MRAe

**Avis délibéré
Implantation de cinq éoliennes - Parc éolien du Surouët
sur les communes de Boudeville, Lindebeuf,
Ouille-l'Abbaye et Vibeuf (76)**

N° MRAe 2025-5714

Figure 2 : Plan d'implantation des éoliennes (source : p. 24 de l'EI)

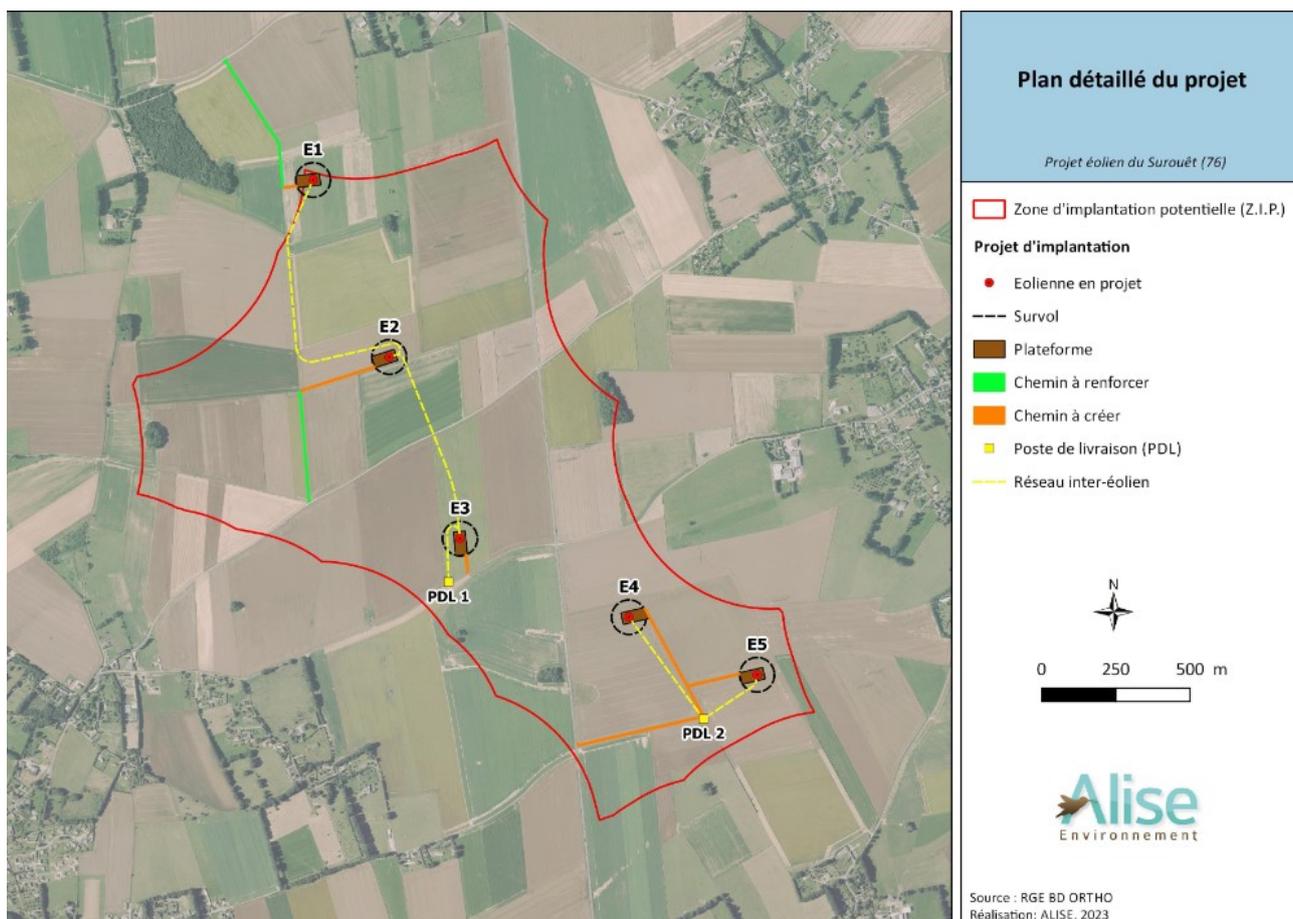
En outre, concernant les impacts sur la biodiversité, l'implantation des éoliennes E1 et E5 est prévue à moins de 200 m d'un boisement et celle de l'éolienne E1 intercepte un axe de déplacement et de transit migratoire des chiroptères, identifié entre le boisement de Saint-Foin et le bourg du Torp-Mesnil. Les deux éoliennes jouxtent des corridors de chasse à fort enjeu pour les chiroptères. Les zones boisées et les haies constituent des zones de nourrissage des chauves-souris, qu'il convient d'éviter ou dont il importe de s'éloigner, conformément aux recommandations d'Eurobats¹¹. Le dossier ne présente aucune autre hypothèse d'implantation susceptible d'offrir une solution de substitution de moindre impact, évitant les zones à enjeu fort pour les espèces de chiroptères fortement sensibles à l'éolien et qui respecte une distance de 200 m en bout de pales entre les machines et les boisements ou les haies. La justification du choix de la variante retenue par le maître d'ouvrage nécessite donc d'être reconsidérée, au regard de ses incidences potentielles sur les zones préférentielles de chasse et de déplacement des chiroptères.

L'autorité environnementale recommande de reconsidérer le choix de la variante retenue par le maître d'ouvrage compte tenu des enjeux liés à la biodiversité et de proposer une variante respectant une distance minimale de 200 mètres en bout de pales entre les machines et les boisements ou les haies.

L'autorité environnementale recommande au maître d'ouvrage de respecter une distance minimale de 200 m en bout de pales entre les machines et les boisements ou haies et de reconsidérer l'implantation des éoliennes en conséquence.

Figure 5 : Extrait de la cartographie des parcs éoliens et des zones potentiellement favorables à l'éolien en Normandie (Dreal Normandie) – Chaque éolienne du projet est représentée par un cercle rouge.

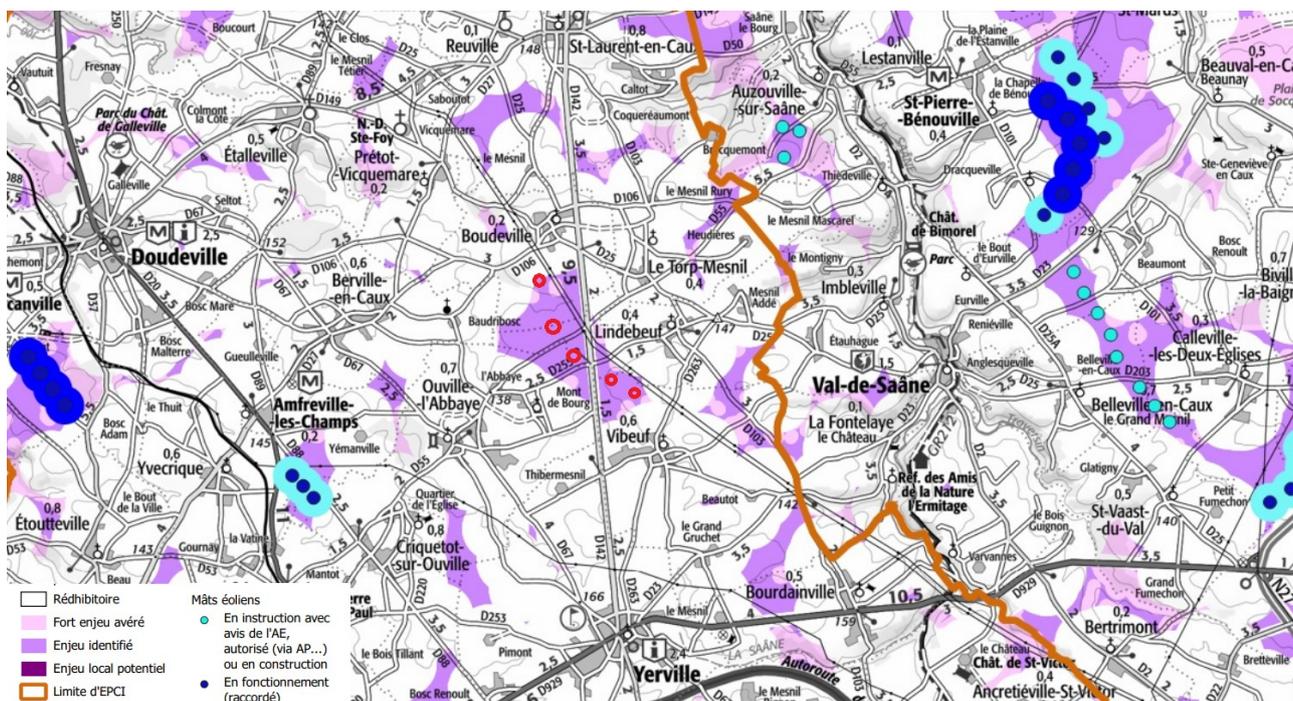
L'identification du potentiel éolien de la région normande (OIPE), consultable sur le site de la Dreal⁷, montre que le secteur d'implantation du parc éolien occupe un couloir à « enjeu identifié », c'est-à-dire une « zone où le développement de l'éolien doit veiller à prendre en compte des enjeux identifiés », mais où son développement est « favorable »⁸, et se situe à proximité de zones à « fort enjeu avéré » et « rédhibitoire », c'est-à-dire des zones considérées comme non favorables, notamment pour l'éolienne E1.

Figure 8 : Cartographie des enjeux chiroptérologiques (p. 244 Annexe étude faune-flore-habitat)

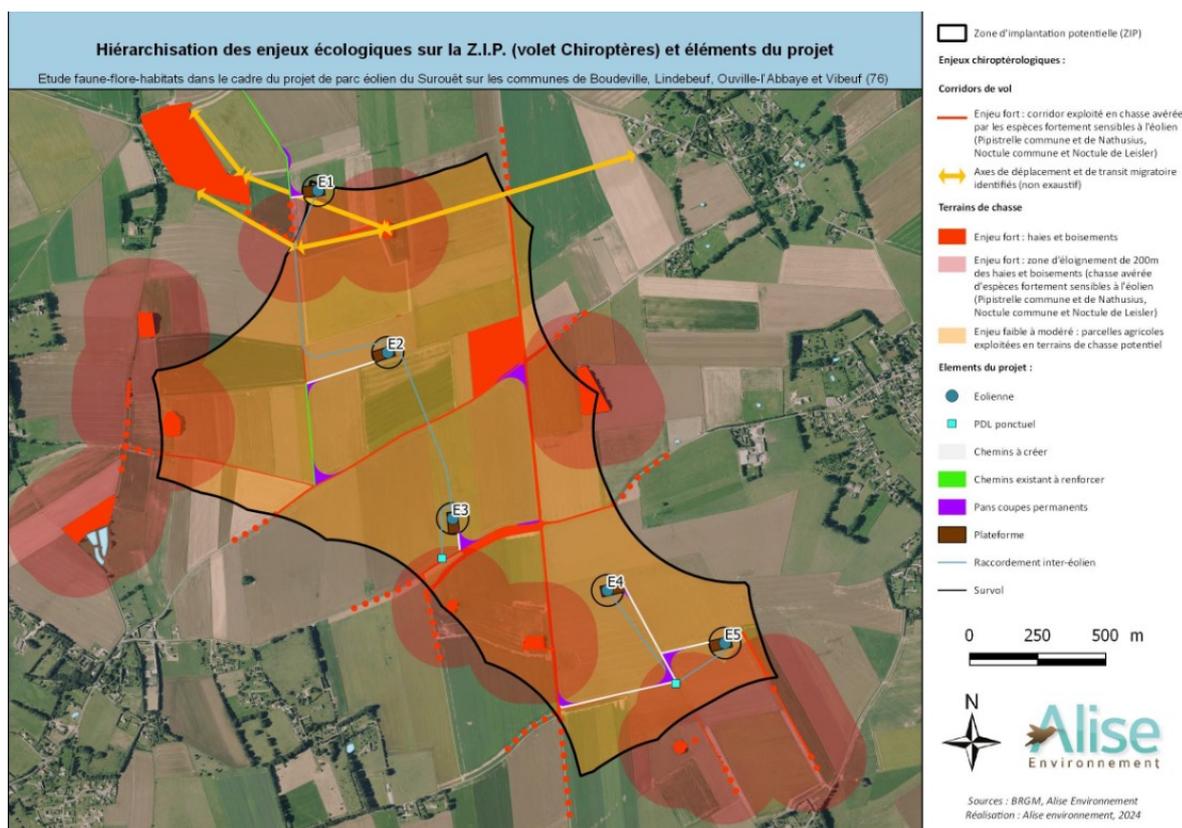
En ce qui concerne les chiroptères, les impacts du projet sont qualifiés de « fort » pour quatre espèces (Pipistrelles commune et de Nathusius, Noctules commune et de Leisler) et de « modéré » pour deux espèces (Pipistrelle de Kuhl et Barbastelle d'Europe) sensibles aux barotraumatismes¹⁴ et aux collisions avec les pales des éoliennes. Le dossier (p. 188 de l'annexe étude faune – flore – habitats) recommande « aux regards des résultats des espèces de chiroptères les plus sensibles à l'éolien normand, de ne pas implanter de machine à moins de 200 m de l'ensemble des boisements et haies présents dans l'enceinte du périmètre de la Zip ». Pourtant le maître d'ouvrage choisit d'implanter les éoliennes E1 et E5, respectivement à 167 m et 192 m en bout de pales des lisières de boisements.

En outre, les résultats des écoutes en hauteur ont mis en évidence la présence d'axes de migration en altitude (80 m), notamment pour trois espèces (Pipistrelle de Nathusius, Noctule de Leisler et Noctule commune) au nord de la Zip. L'implantation des éoliennes est de nature à créer un obstacle aux migrations puisque les flux sont majoritairement nord-est – sud-ouest. Les analyses détaillées des suivis environnementaux de l'activité des chiroptères des parcs éoliens voisins nécessitent d'être présentées, en précisant les mortalités par espèces et par période de l'année pour chaque parc.
